# ÚZEMNÍ PLÁN MĚSTA BRNA

Textová část odůvodnění Příloha č. 5  
kapitola 19

## VYHODNOCENÍ PŘIPOMÍNEK

**b) Veřejná projednání Návrhu ÚPmB z roku 2020 (červen)**

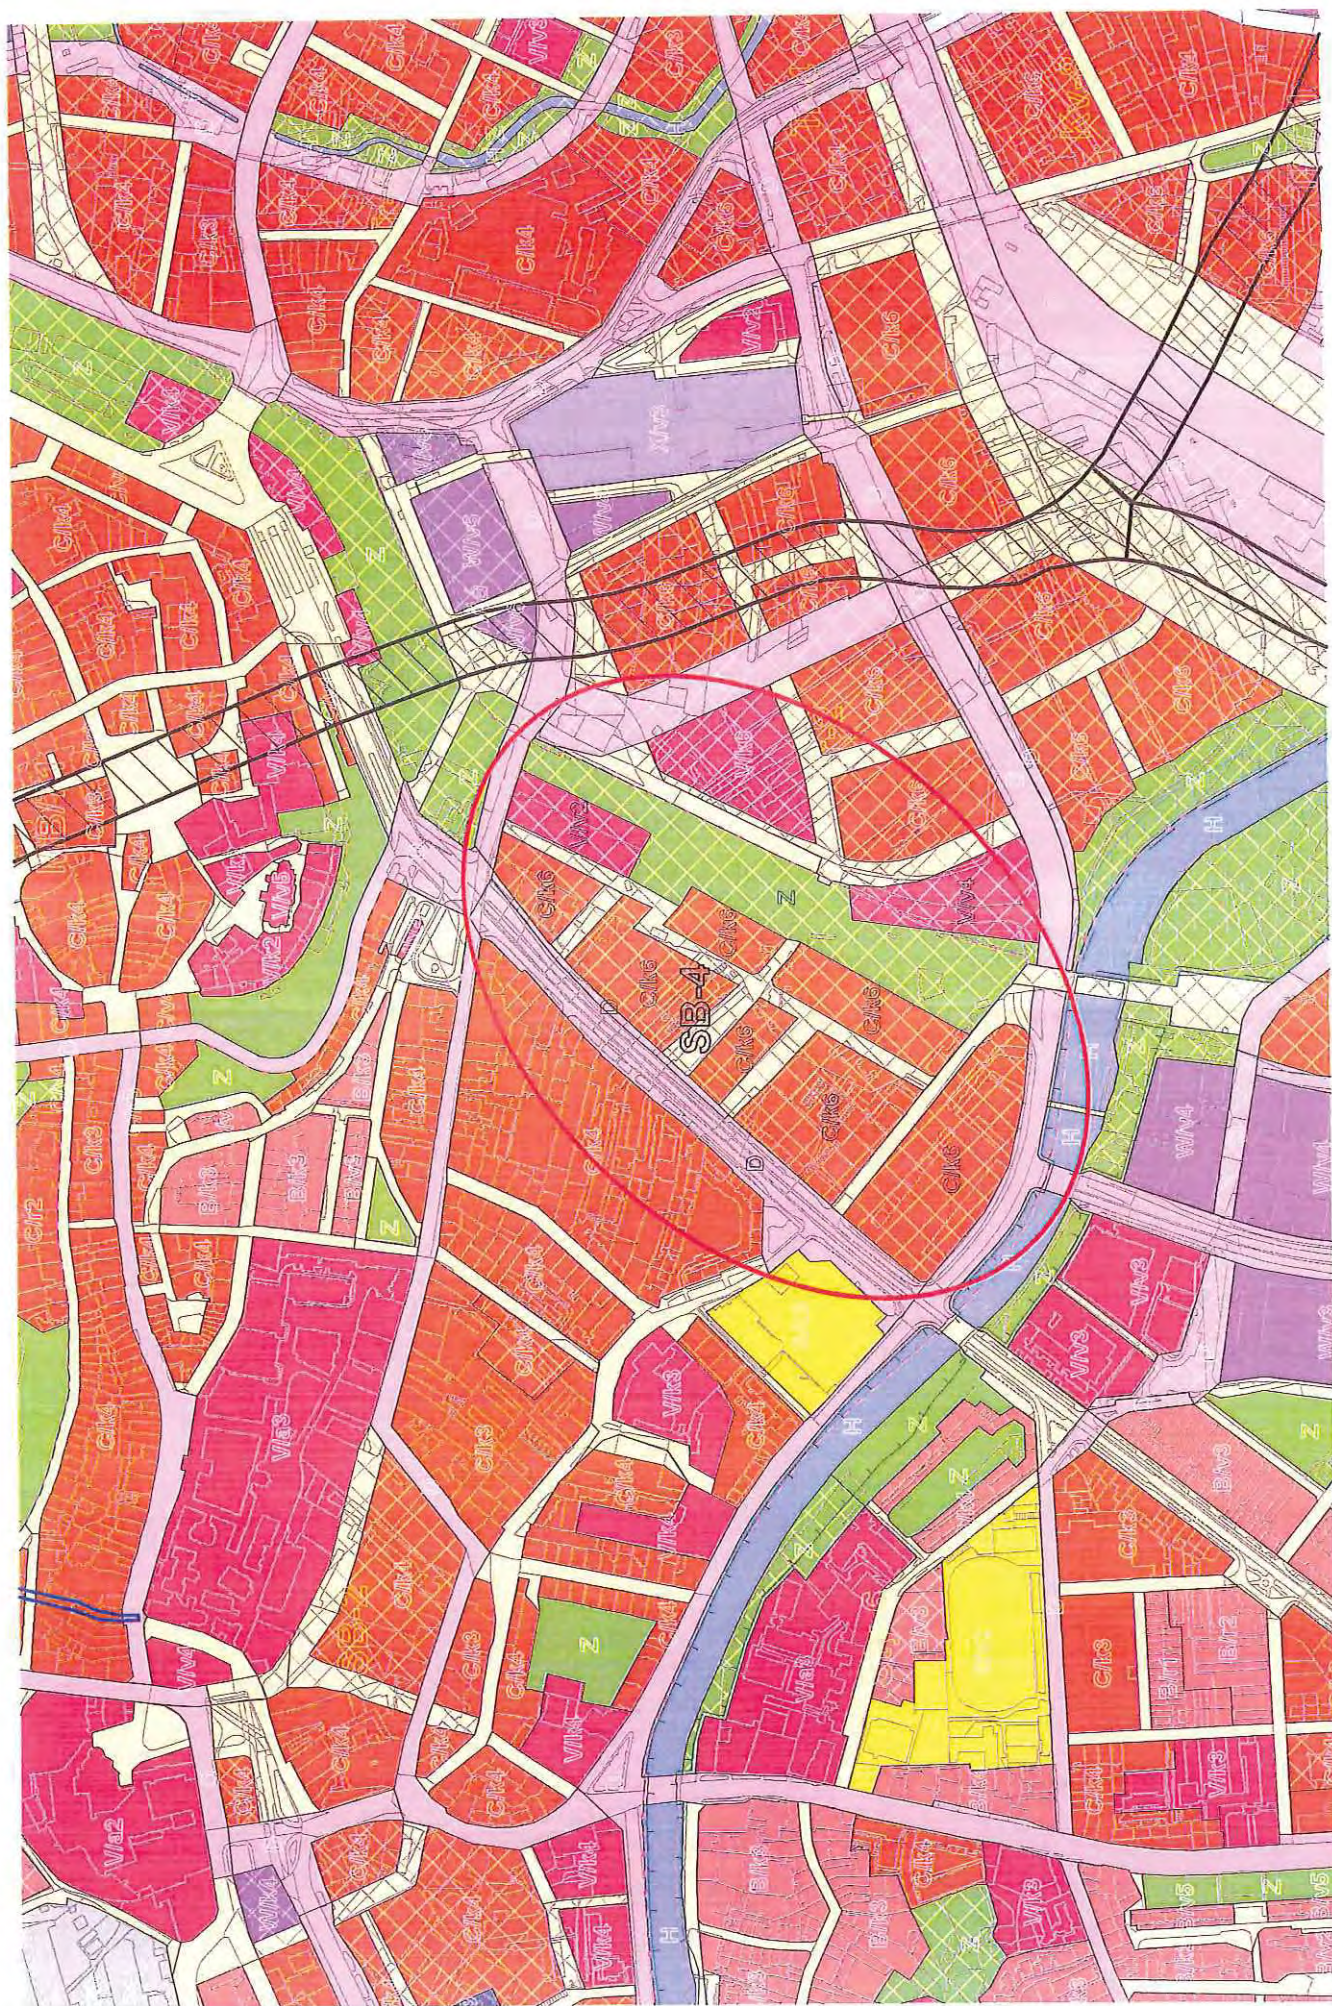
POŽADUJEME ZCELISTVENÍ  
NAVRHOVANÉHO BLOKU.

POŽADUJEME ZANESENÍ  
PŘEDMETNÉ KOMUNIKAČNÍ SÍTĚ  
JAKO KOMUNIKAČNÍ ÚČELOVOU,  
BEZ NÁROKU NA VYVLASTNĚNÍ.

POŽADUJEME PROTAŽENÍ  
ZASTAVITELNÝCH PLOCH  
SMĚREM KE KOLEJISTI.

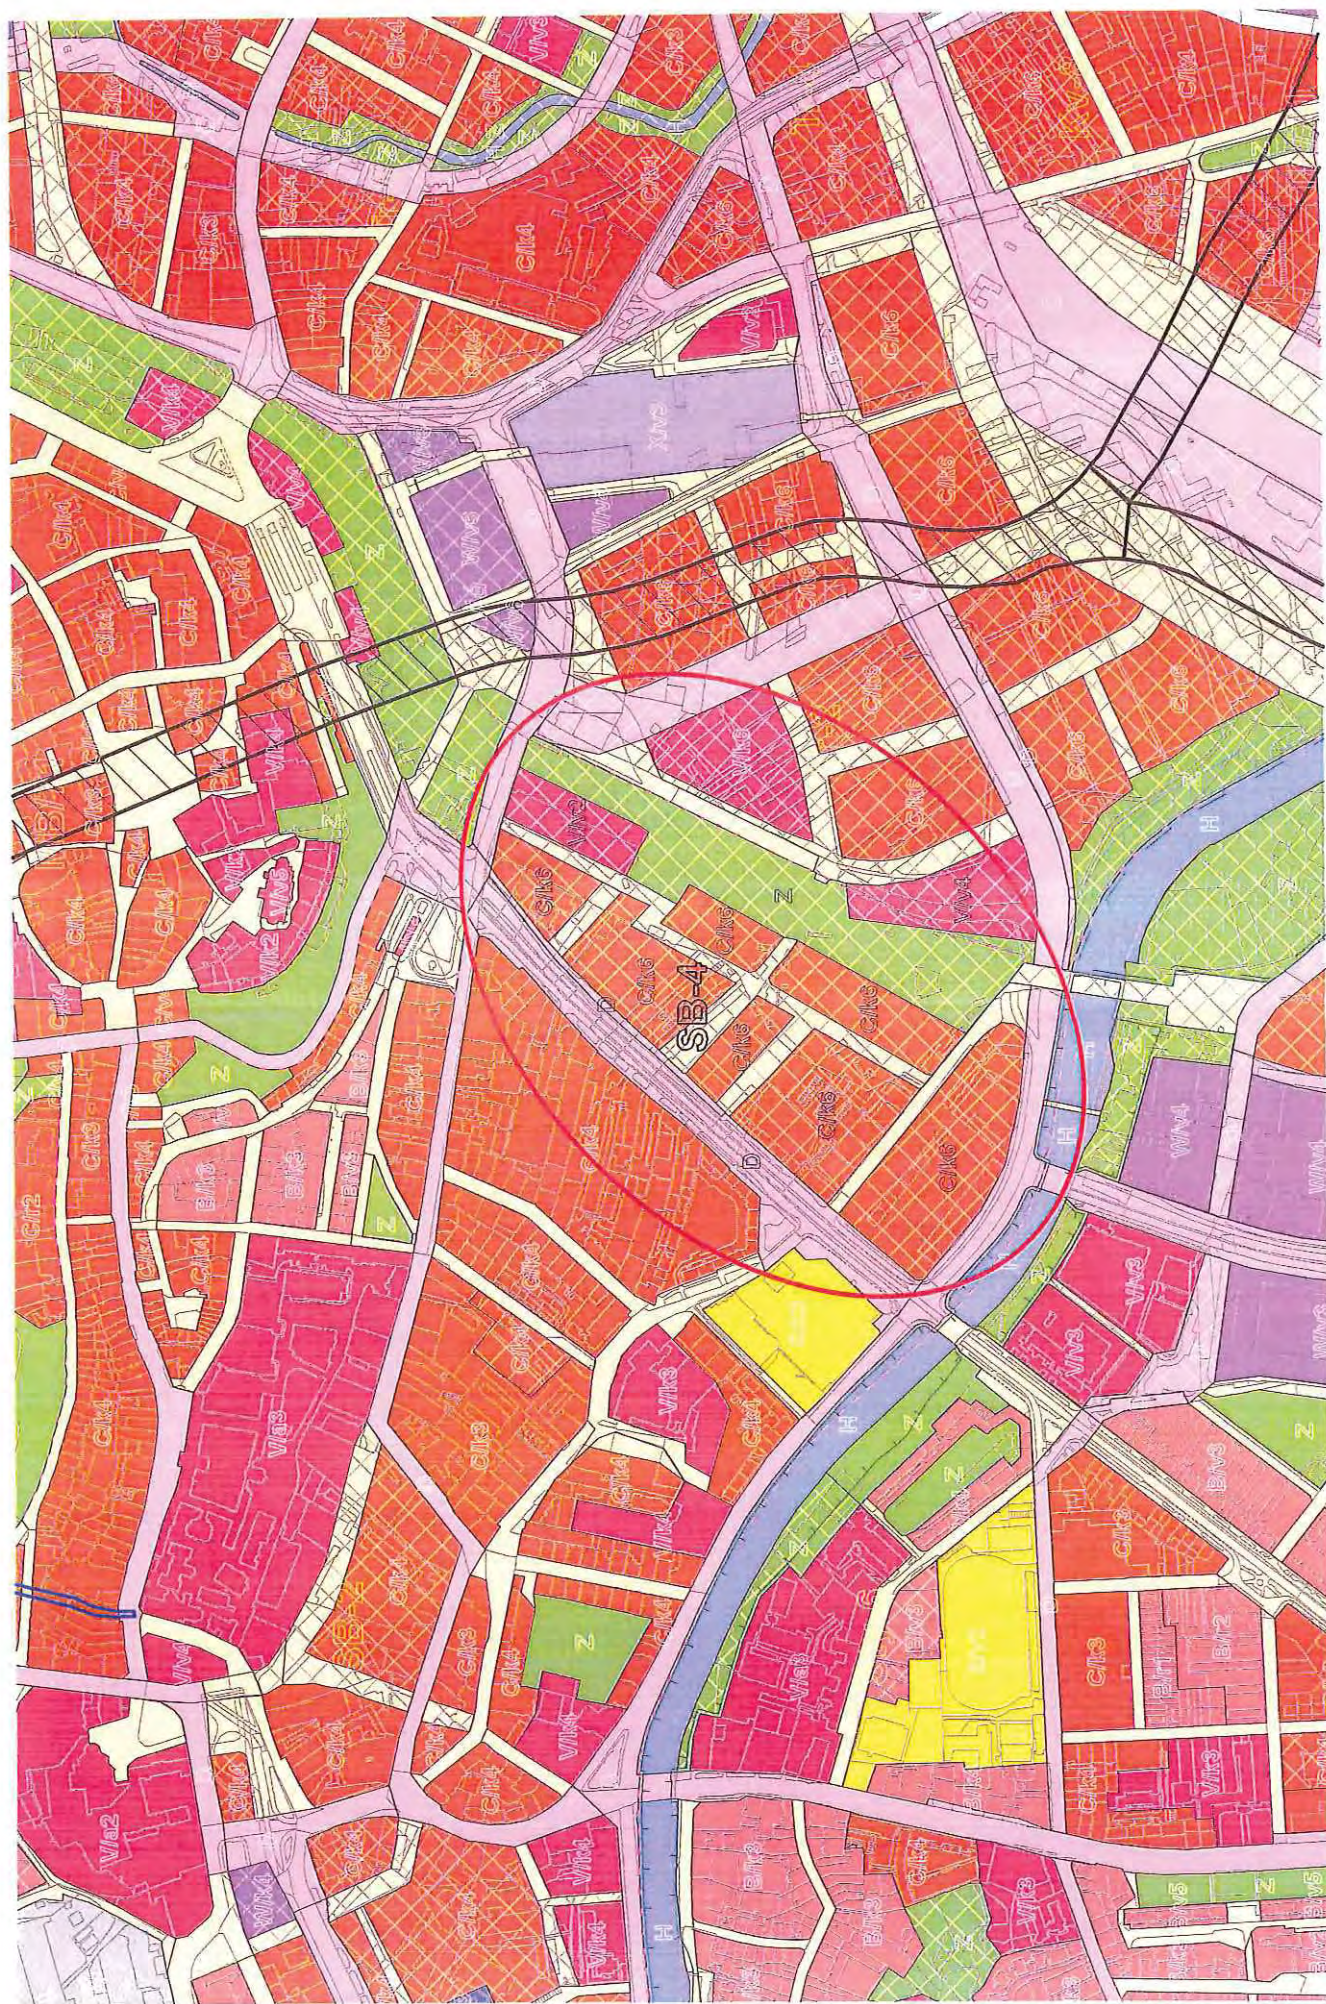
POŽADUJEME PROTAŽENÍ ZASTAVITELNÝCH PLOCH SMĚREM KE KOLEJISŤI.

POŽADUJEME ZANESENÍ PLOCHY MĚSTSKÉ ZELĚNÉ (Z) NA MĚSTSKÉ POZEMKY, NIKOLIV POUZE NA SOUKROMĚ.

POŽADUJEME ZMĚNU VYUŽITÍ OBJEKTU MALE AMERIKY Z PLOCHY VĚŘEJE VYBAVENOSTI (V) NA PLOCHU KOMERČNÍ VYBAVENOSTI (W).

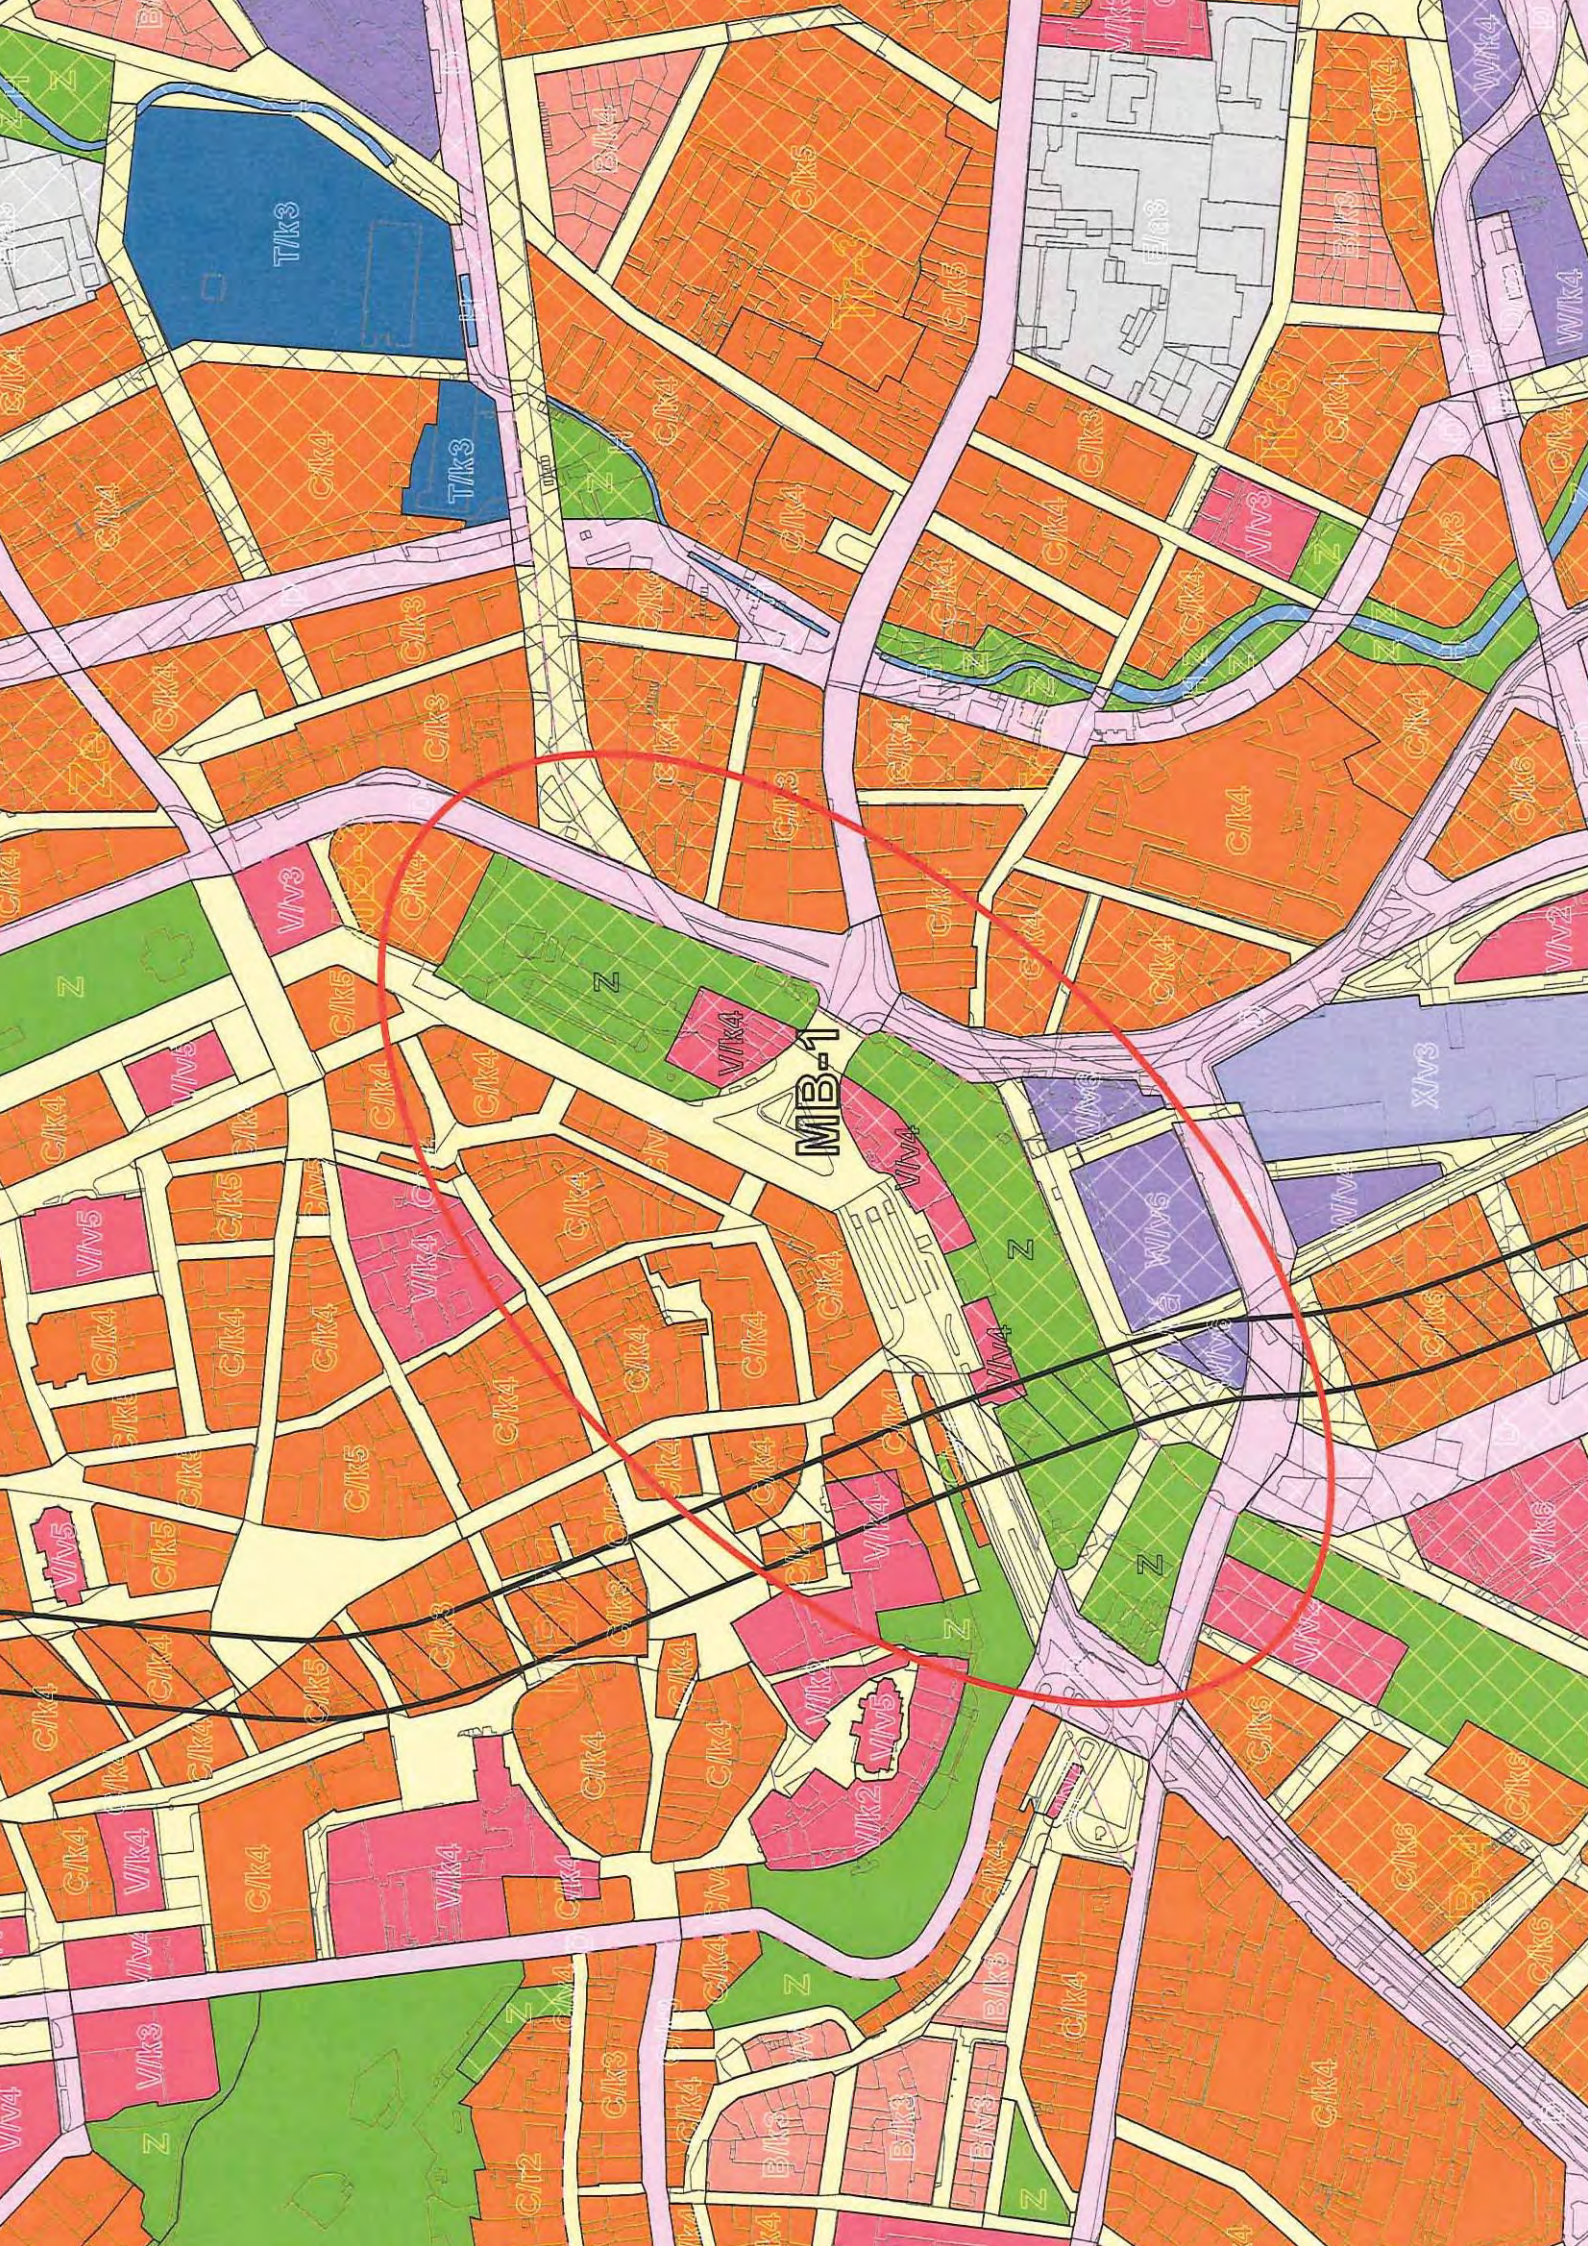
POŽADUJEME VLOŽENÍ ZASTAVITELNÉ PLOCHY KOMERČNÍ VYBAVENOSTI (W) DO VOLNE PLOCHY DOPRAVNÝ SITE (V) NOVÉ SADY, NÁDRAŽNÍ, HUSOVA, ULICA.
